ANEXO VI

RESPUESTA INFORME DE LA DIRECCIÓN GENERAL DE OBRAS PÚBLICAS, TRANSPORTE Y MOVILIDAD

DE LA PROPUESTA DE MODIFICACIÓN DEL PGOU DE LA PARCELA RECAYENTE A CALLES ANGEL VILLENA, BOMBERO RAMÓN DUART DE VALENCIA Y ANTONIO FERRANDIS (ACTOR) Y EL ENTORNO DEL VALENCIA ARENA: OCUPACIÓN DE SUBSUELO PÚBLICO Y CAMBIO DE USO DE PARCELAS DOTACIONALES COLINDANTES.

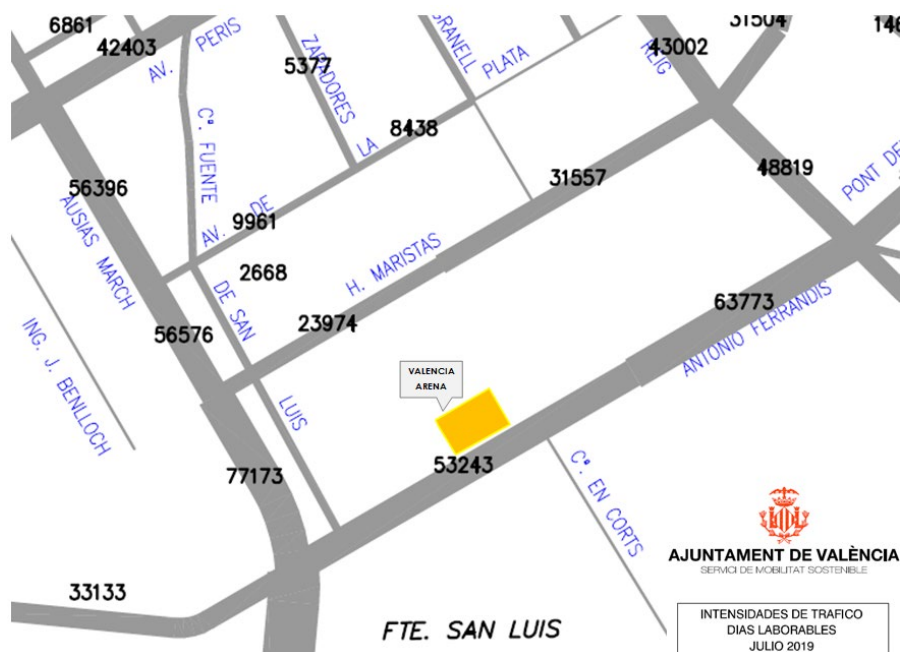
- *Descripción de los accesos a las zonas de aparcamiento, el tráfico generado y su influencia en el viario estructural.*

Los aparcamientos de las parcelas 5 y 2 y el de la parcela 1 generarán tráficos con comportamientos diferentes debido a los usos a los que dan servicio.

En primer lugar, el tráfico generado por los aparcamientos de las parcelas 5 y 2 tendrán una demanda reducida durante un día laborable tipo, siguiendo una distribución similar a la de las vías colindantes. Por contra, los días con mayor demanda de uso del aparcamiento tendrán lugar durante las horas previas a los eventos que se realicen en el pabellón. Estos eventos se realizan por lo general durante la tarde, donde el flujo de vehículos habitual no presenta una punta y se lamina la intensidad durante las horas vespertinas.

El garaje del espacio colindante a la parcela 1 estará destinado como aparcamiento de oficina con 159 plazas estimadas, por lo que no existirá rotación en estas plazas de aparcamiento. Además, se dispone de un acceso al muelle de carga del Pabellón Arena para vehículos pesados con un uso muy puntual y con baja frecuencia debido a que se emplearán en la carga y descarga de materiales y/o equipos para los eventos previstos.

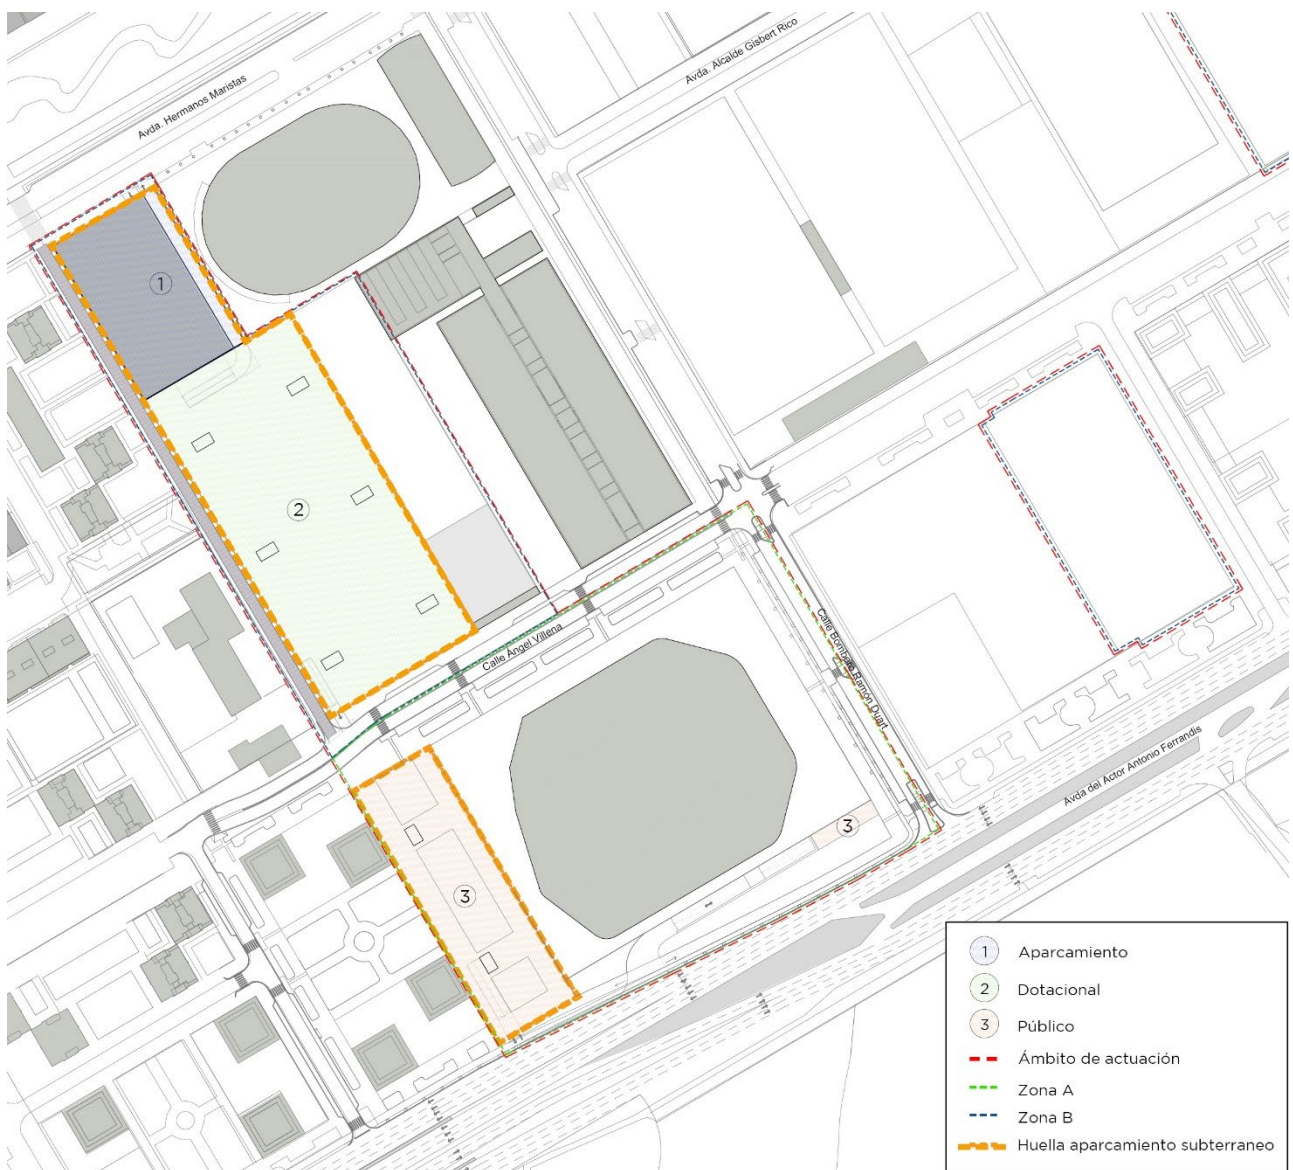
Para analizar la influencia del tráfico generado en el viario estructural se han consultado las Intensidades medias diarias (IMD) de tráfico en días laborables (vehículos/día) de julio de 2019, publicadas por el Ajuntament de València. Se muestran en la siguiente imagen.

En ella puede observarse que la avenida Hermanos Maristas cuenta con una IMD de 23.974 vehículos/día mientras que Antonio Ferrandis (en el tramo adyacente a la parcela 1) corresponde a 53.243 vehículos/día.

Ambas avenidas cuentan con 2 calzadas de igual número de carriles de circulación por sentido, siendo 3 en Hermanos Maristas y 4 en Antonio Ferrandis.

a) Para el garaje del espacio colindante a la parcela 1 (159 plazas estimadas) con acceso desde la avenida Antonio Ferrandis y horario de uso habitual el mismo de la vía se contemplan las siguientes condiciones:

- Asumiendo la hipótesis de un reparto del tráfico del 50% por sentido de circulación, correspondería a una IMD de 26.621 vehículos/día/sentido de circulación en avenida Antonio Ferrandis.
- Si tomamos la hipótesis para la intensidad en hora punta del 10% de la IMD se obtienen 2.662 vehículos/hora por sentido de circulación en los 4 carriles por sentido que componen la avenida Antonio Ferrandis.
- Sumando los 159 vehículos, en el caso más desfavorable de que accedieran todos en una misma hora, el resultado sería 2.821 vehículos/hora, lo que supone con una distribución equilibrada: 706 vehículos/hora

En vías urbanas con tráfico interrumpido la capacidad se estima alrededor de 2.000 vehículos por hora de luz verde y carril. Aún en un caso desfavorable de fase de tiempo de verde de solamente un 50% del tiempo del ciclo total, la capacidad (1.000 vehículos/hora y carril) sería superior a la demanda requerida (706 vehículos/hora y carril) y por tanto suficiente para absorber dicha demanda de tráfico.

b) Para el aparcamiento de las parcelas 2 y 5 (1.165 plazas en total estimadas) con acceso desde la avenida Hermanos Maristas se plantea el siguiente escenario:

- Asumiendo la hipótesis de un reparto del tráfico del 50% por sentido de circulación, correspondería a una IMD de 11.987 vehículos/día/por sentido de circulación en avenida Hermanos Maristas
- Asumiendo que en las horas de la tarde se lamina la intensidad, podemos tomar la hipótesis, del lado de la seguridad, de que circulará un 6% de la IMD, se obtienen 719 vehículos/hora por sentido de circulación en los 3 carriles por sentido que componen la avenida Hermanos Maristas
- Siendo el peor de los escenarios que el total del aparcamiento de las parcelas 2 y 5 estén vacíos y se complete en una hora, habría que añadir

1.165 vehículos a la vía, lo que supone un total de 1.884 vehículos/hora, lo que supone con una distribución equilibrada: 628 vehículos/hora

En vías urbanas con tráfico interrumpido la capacidad se estima alrededor de 2.000 vehículos por hora de luz verde y carril. Aún en un caso desfavorable de fase de tiempo de verde de solamente un 50% del tiempo del ciclo total, la capacidad (1.000 vehículos/hora y carril) sería superior a la demanda requerida (628 vehículos/hora y carril) y por tanto suficiente para absorber dicha demanda de tráfico.
